Expediente: **054400444963**
 Radicado: **RE-01680-2026**
 Sede: **SANTUARIO**
 Dependencia: **Grupo Recurso Hídrico**
 Tipo Documental: **RESOLUCIONES**
 Fecha: **22/05/2026** Hora: **13:21:40** Folios: **26**

RESOLUCION No.

POR MEDIO DEL CUAL SE OTORGA UN PERMISO DE VERTIMIENTOS Y SE ADOPTAN OTRAS DISPOSICIONES

Imagen 1. Planteamiento urbanístico Parcelación Altos de Serrezuela
 Fuente: Archivo del Usuario

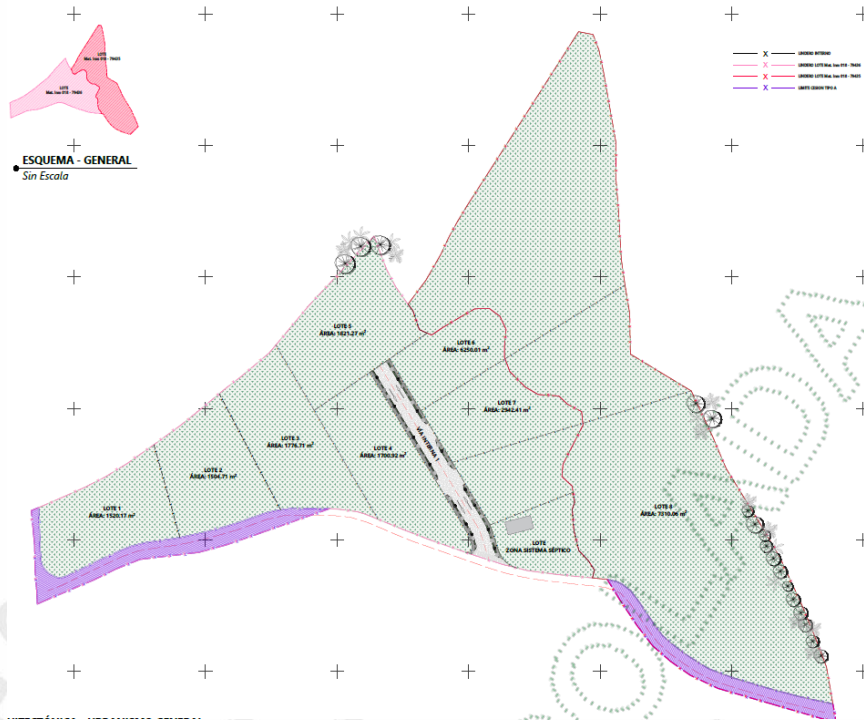
El proyecto urbanístico tipo **Parcelación**, está compuesta 8 lotes para la construcción de vivienda campestre unifamiliar en cada uno, y un lote para el sistema de tratamiento de aguas residuales, además de áreas comunes. Está ubicado en la vereda San José, del municipio de Marinilla, Antioquia.

Imagen 5. Plano perfil PTAR
Fuente: Archivo del usuario

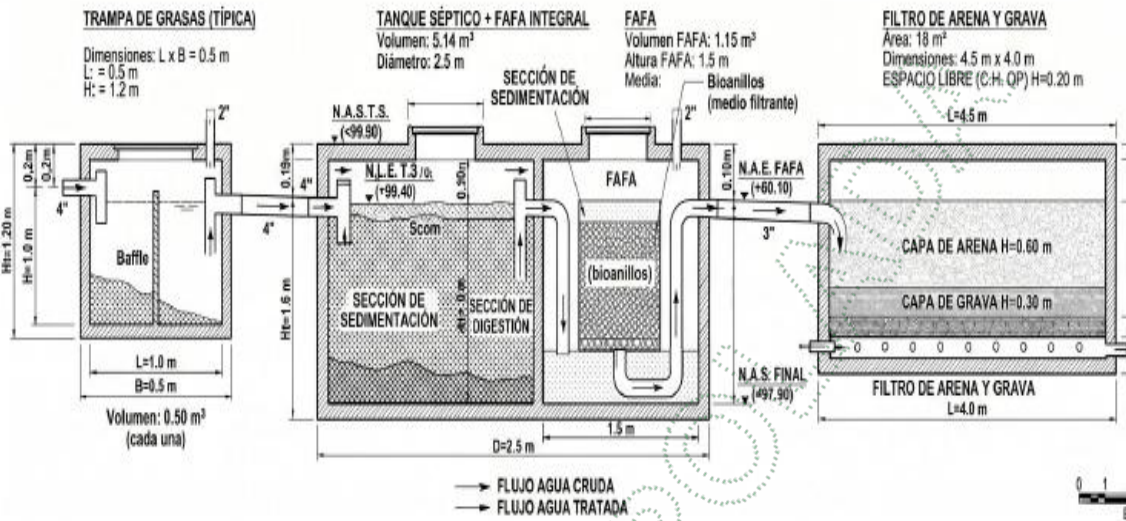
El caudal de diseño es de 0,041 L/s, para una proyección de 32 habitantes, con una dotación neta de 130 L/hab-día y un coeficiente de retorno de 0,85. Efectividad total del sistema del 92.8%

Imagen 6. Detalles de estructura de descarga Parcelación Altos de Serrezuela
 Fuente: Información Usuario

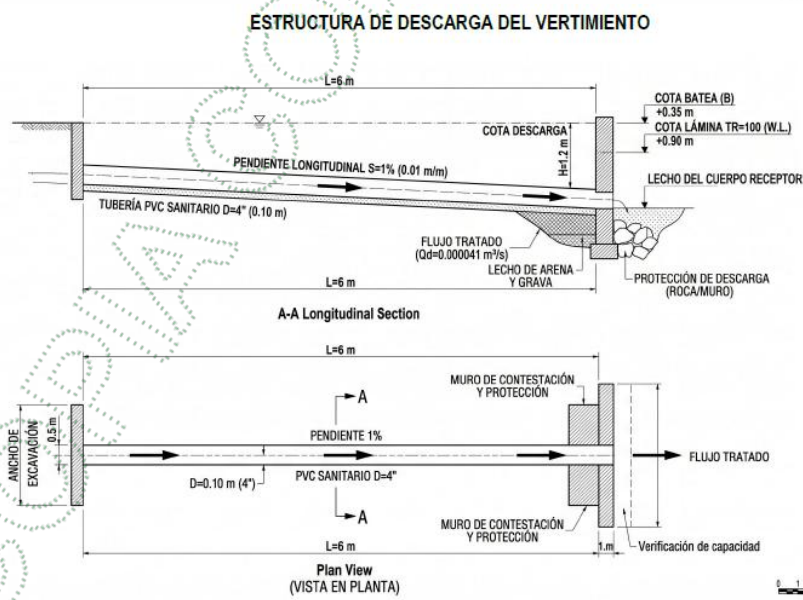
- Programa de manejo de residuos líquidos (lodos) y gases
- **Estudios técnicos y diseños de la estructura de descarga de los vertimientos, que sustenten su localización y características, de forma que se minimice la extensión de la zona de mezcla.** Presentan las memorias de cálculo y diseño. La estructura consiste en un sistema de conducción por gravedad, utilizando tubería con protección terminal contra la erosión.

- Se instalará una tubería de PVC Sanitario de 4" (0.10 m) con una longitud total de 6 metros.
 - La tubería tendrá una capacidad de 0.0027 m³/s, lo que significa que es 65 veces mayor al caudal de diseño.

- Contará con una pendiente del 1% para garantizar que el agua fluya con suficiente velocidad para autolimpiarse.
 - La descarga se situará en la cota +0.35 m, diseñada para funcionar incluso cuando el cuerpo receptor alcance su nivel máximo de inundación (+0.90 m).

- El punto de salida contará con muros de protección y un lecho de roca/muro para disipar la energía del flujo y evitar la socavación del lecho del cuerpo receptor

PARÁGRAFO SEGUNDO: Esta autorización se otorga considerando que la obra referida se ajustará totalmente a la propuesta de diseño teórica (planos y memorias de cálculo) presentada en los estudios que reposan en el expediente 054400444963.
